玄海原子力発電所3号機及び4号機 海水ポンプ取替工事
設計及び工事計画変更認可申請の概要について

2021年2月3日
九州電力株式会社

【海水ポンプ取替前後 概要図】

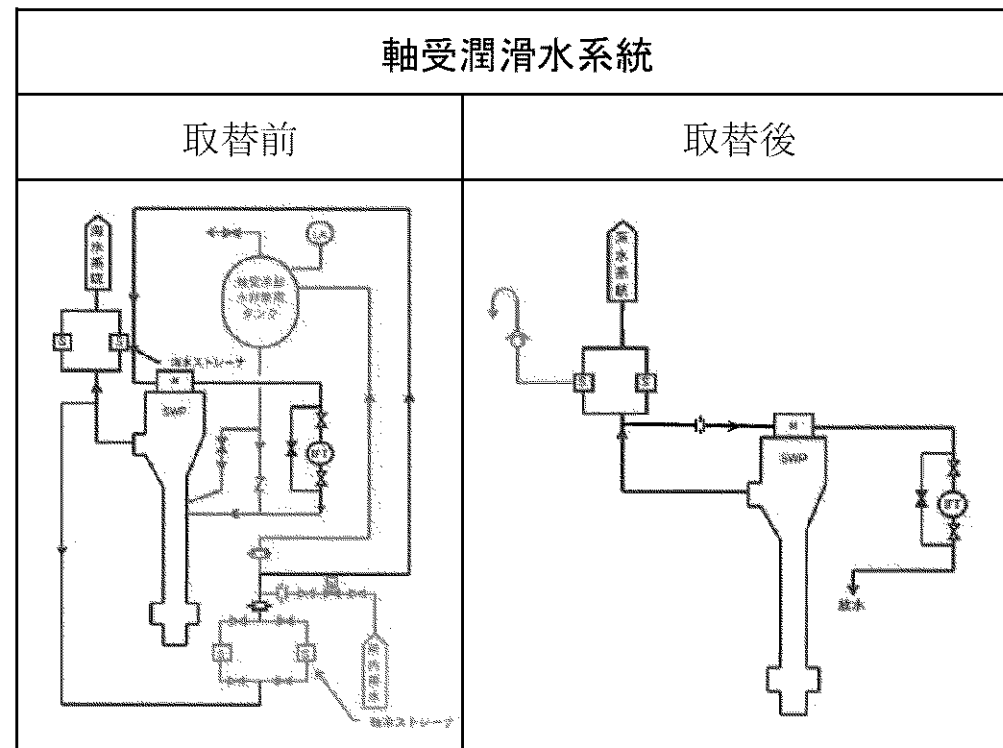
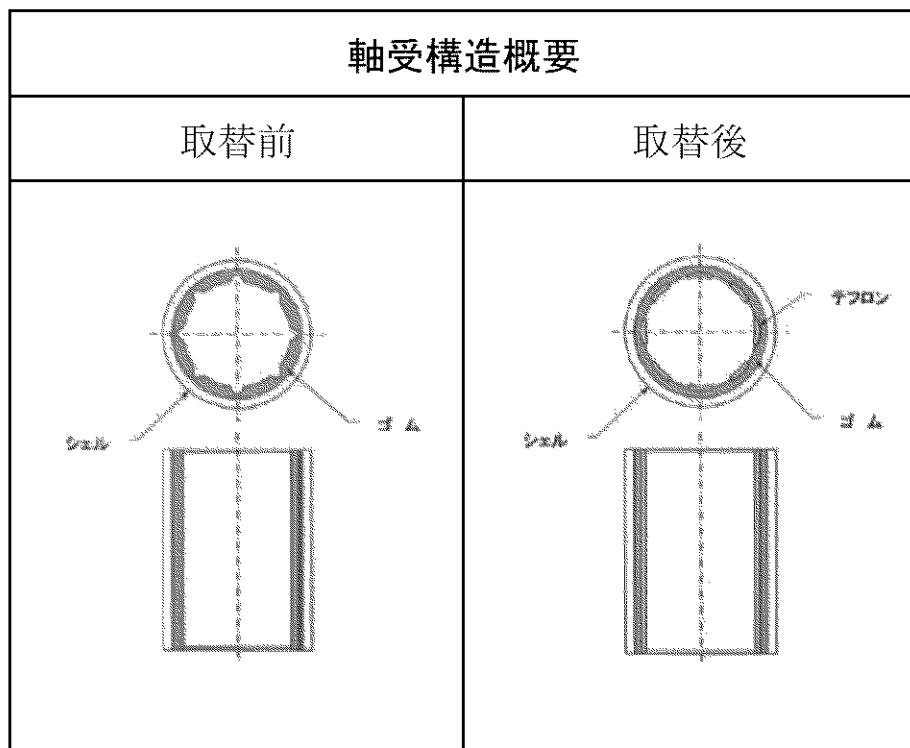
玄海原子力発電所3,4号機の海水ポンプについて、海水ポンプエリアの防護壁設置に伴う運転・保守スペースの確保及びポンプ再起動時の信頼性向上を目的として、軸保護管及び軸受潤滑水供給設備が不要な無給水軸受を採用した海水ポンプへの取替を行う。

また、3号機については耐食性に優れた材料への変更を行う。

変更内容		取替前	取替後
無給水軸受の採用	起動時の軸受潤滑が不要となるため、軸保護管及び軸受潤滑水供給設備の撤去	ゴム軸受	無給水軸受
ケーシング材料の変更 (3号機)	更なる安全性の向上を目的に耐食性の優れた材料に変更 ※材料の比重が大きくなることにより、海水ポンプの重量増。4号機は既に耐食性に優れた材料を採用しているため、重量変更なし。	SCS13	GSCS16
